**OGGETTO: [ID\_VIP: 2274] - Verifica di ottemperanza alle prescrizioni di cui al decreto di compatibilità ambientale n. 60 del 24/02/2011 ai sensi e per gli effetti dell'art. 28 del D.Lgs. 152/2006 e ss.mm.ii. e dell'art. 3, comma 1 lett. v) dell'OPCM n. 3869/2010 - Progetto di "adeguamento al tipo B dell'itinerario Sassari-Olbia, lotto n. 8" .  
DETERMINA DIRETTORIALE.**

Parere n. 1316 del 02/08/2013

<b>Progetto</b>	<b>Verifica di Ottemperanza S.S. Olbia Sassari - nuova strada tipo B - lotto 8</b>
<b>Proponente</b>	<b>Regione Autonoma della Sardegna</b>

Svincolo Enas

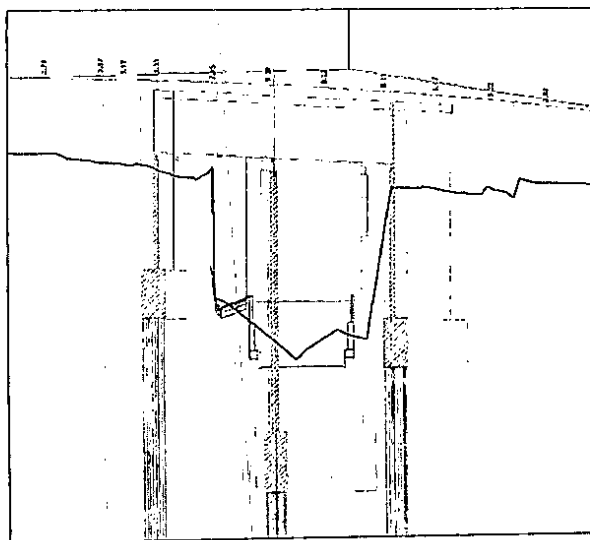
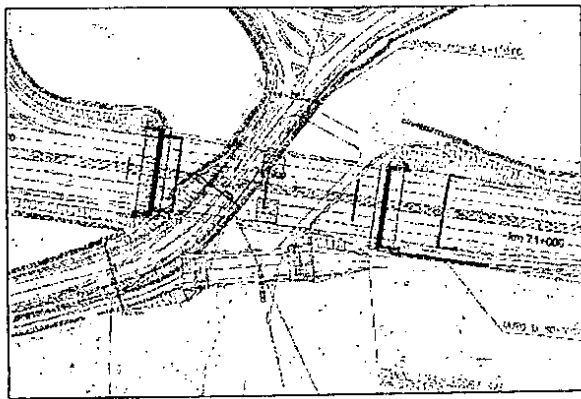
- Lo svincolo 13 (Km 70+506) in cui, per rispettare i raggi di curvatura definiti dalla normativa sulle intersezioni, è stato variato il profilo planimetrico delle rampe di svincolo, in modo particolare in direzione Olbia, ed in cui è stata estesa maggiormente la corsia di decelerazione. Tale adeguamento ha reso necessario anche lo spostamento della strada secondaria;

- Il viadotto Svincolo ENAS (Km 70+900), in cui viene ridotto il numero delle campate del ponte e viene inalveato il torrente attraversato, il che comporta una minore lunghezza dell'opera a fronte di una medesima occupazione di suolo;

Riu Parasole

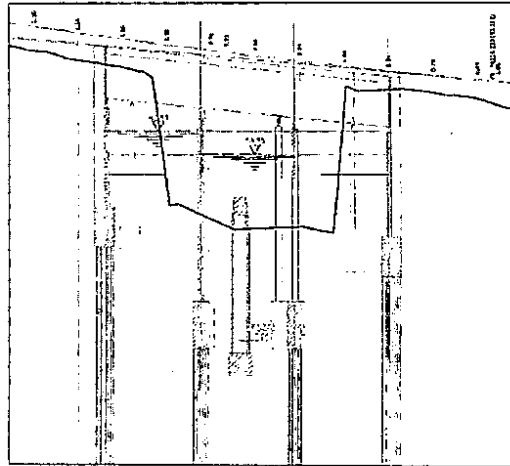
- Il viadotto Riu Parasole (Km 70+116) e il viadotto Nuovo F. Enas (Km 75+481), il cui progetto prevede un arretramento delle spalle ed un aumento della luce delle campate, al fine di limitare l'interferenza idraulica ed ambientale con l'asta attraversata;

Planimetria svincolo di ENAS, in verde l'ultima revisione, in rosso la prima stesura del progetto.

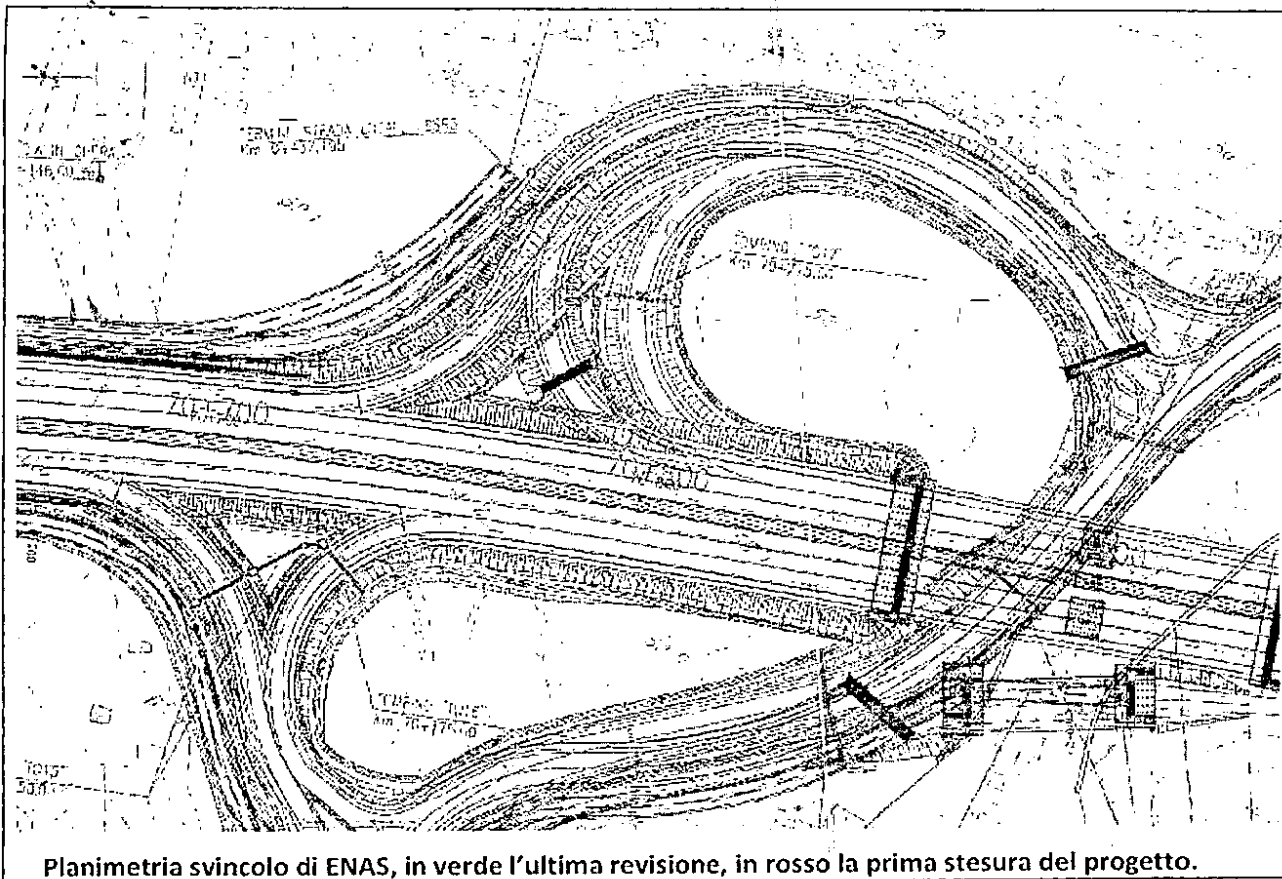
- Lo svincolo di ENAS (79+800), che prevede una riduzione dei raggi di curvatura delle rampe con direzione Sassari, ottenendo così una minore occupazione di suolo con avvicinamento della strada di accesso ai fondi alla rampa di svincolo

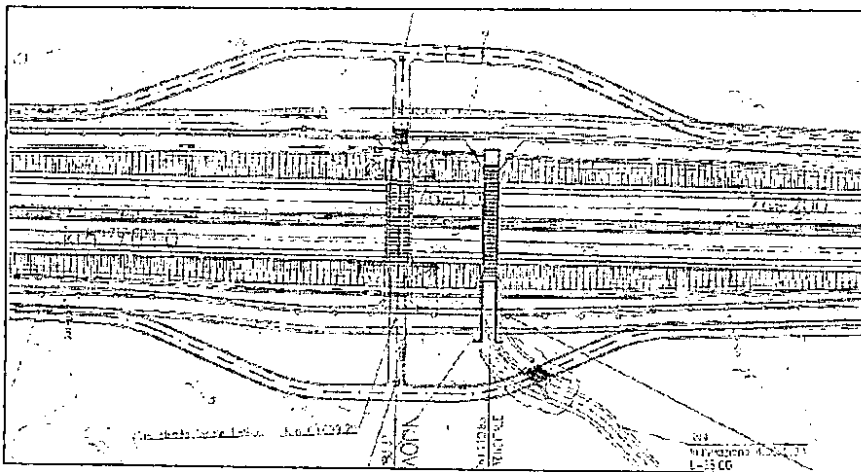
- Modifica del tracciato delle due strade laterali al Km 76+100.
